Mission régionale d'autorité environnementale

**Avis délibéré en date du 28 février 2019
de la Mission régionale d'autorité environnementale d'Île-de-France
sur le projet de requalification de la friche des carrières de l'ouest
situé à Gagny (Seine-Saint-Denis)**

Illustration 5: Schéma d'une carrière de gypse (à gauche) et stratigraphie de la carrière de l'ouest (à droite) - source : étude d'impact

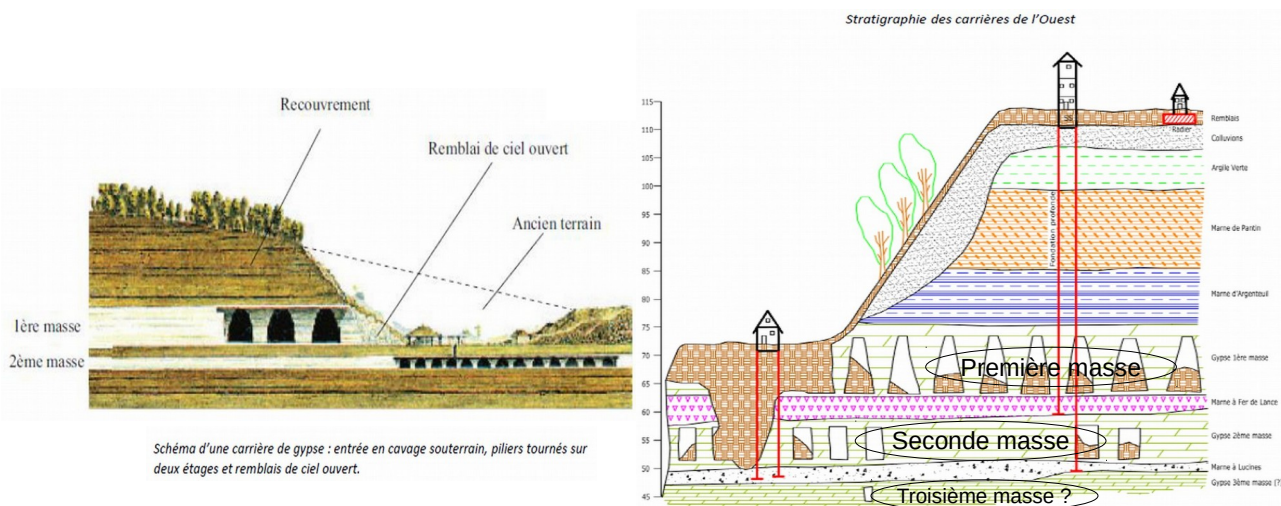
La MRAe relève ainsi que la carrière est « découpée » en plusieurs zones numérotées (1.x pour les zones de la première masse, 2.x pour les zones de la seconde masse), certaines étant inaccessible car effondrées ou comblées. Le plan des carrières présenté dans l'étude d'impact (p. 27) est peu lisible. Une note technique de synthèse de l'état des différentes zones, datée de 2017, est également jointe au dossier. Ses annexes (plan des forages d'injection, plan des zones, note technique complète) ne sont pas fournies.

La MRAe recommande d'inclure dans l'étude d'impact un ou plusieurs plans des carrières faisant apparaître clairement l'emprise des exploitations de première et de seconde couche de gypse (appelée masse), les différentes zones numérotées, la localisation des principaux fontis et l'emplacement des sondages de reconnaissance.

Illustration 6: Continuités écologiques en contexte urbain sur la commune de Gagny (source : SRCE, cf. <http://refsrce.natureparif.fr/cartes?id=93032> ; annotations : DRIEE)

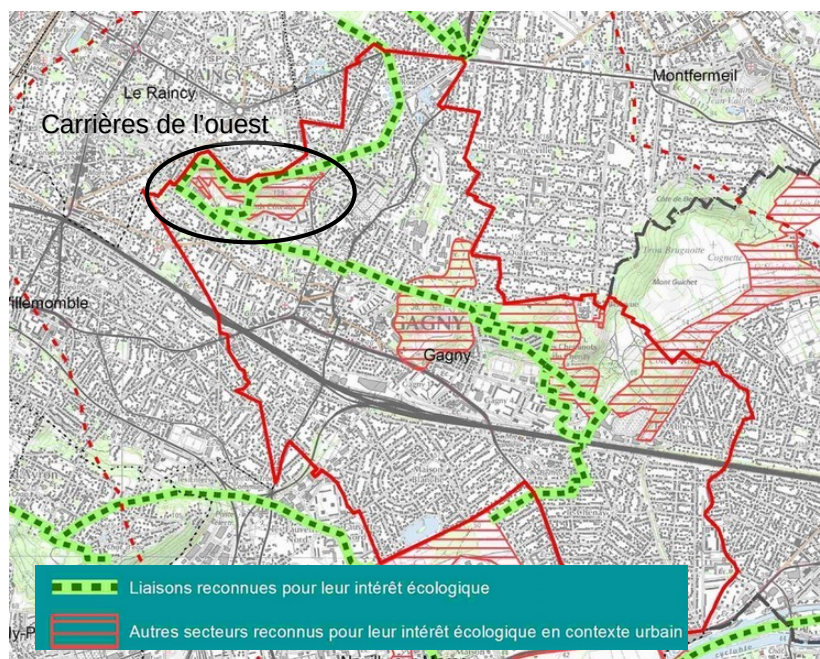
En ce qui concerne les continuités écologiques, il apparaît que les trois carrières de Gagny contribuent de façon majeure à la trame verte de la commune (p. 124). La zone d'étude est concernée par deux corridors écologiques non fonctionnels de la sous-trame arborée identifiés dans le schéma régional de cohérence écologique (SRCE) : le premier relie le site au parc de la Fosse Maussoin par le nord-ouest et le second correspond à l'aqueduc de la Dhuys. Une troisième liaison reconnue pour son intérêt écologique en contexte urbain le met en relation avec les deux autres anciennes carrières de Gagny (p. 148). La MRAe souligne que le SRCE identifie les carrières de l'ouest comme un secteur reconnu pour son intérêt écologique en milieu urbain, ce qui justifie d'être mentionné dans l'étude d'impact (cf. Illustration 6).

Illustration 10: Calendrier du projet (source : documents mis à disposition dans le cadre de la concertation préalable à la PIL)

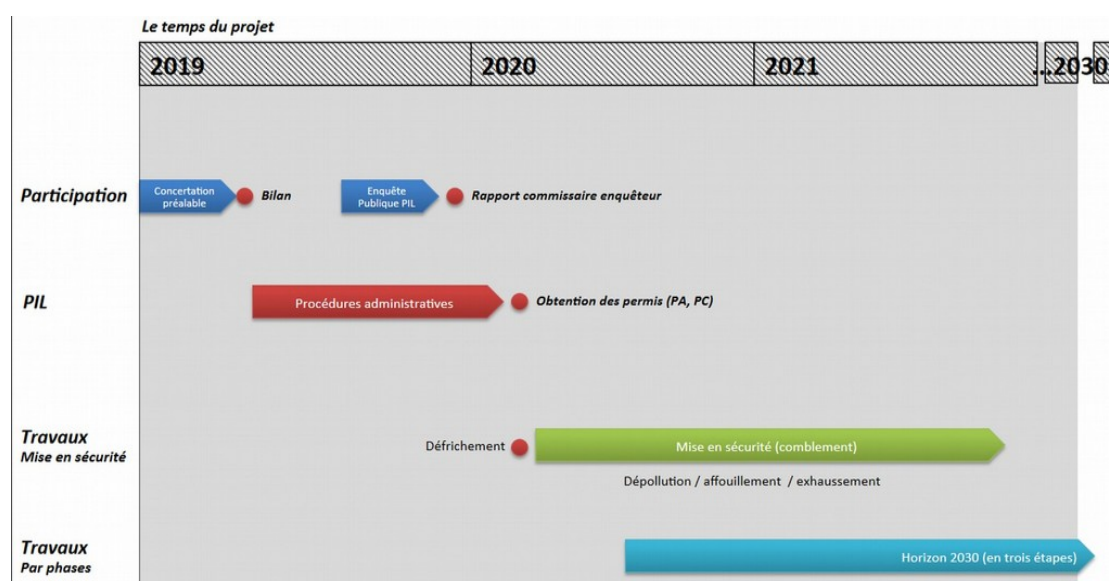
Le PLU en vigueur, approuvé le 26 septembre 2017, ne permet donc pas la réalisation de l'ensemble du projet. Le maître d'ouvrage indique qu'une procédure intégrée pour le logement (PIL) sera mise en œuvre afin de mettre à jour le PLU et d'adapter le PPR, afin de permettre la réalisation des phases suivantes du projet. Selon l'étude d'impact, ces deux documents seront modifiés d'ici à début 2020, soit avant que les travaux de comblement ne soient réalisés (cf. Illustration 10).

La MRAe souligne que la circulaire du 28 novembre 2011 relative au décret n°2011-765 du 28 juin 2011 concernant la procédure d'élaboration, de révision et de modification des plans de prévention des risques naturels prévisibles stipule que la révision d'un plan de prévention des risques naturels⁴¹ ne peut être approuvée qu'une fois les travaux de protection réalisés.
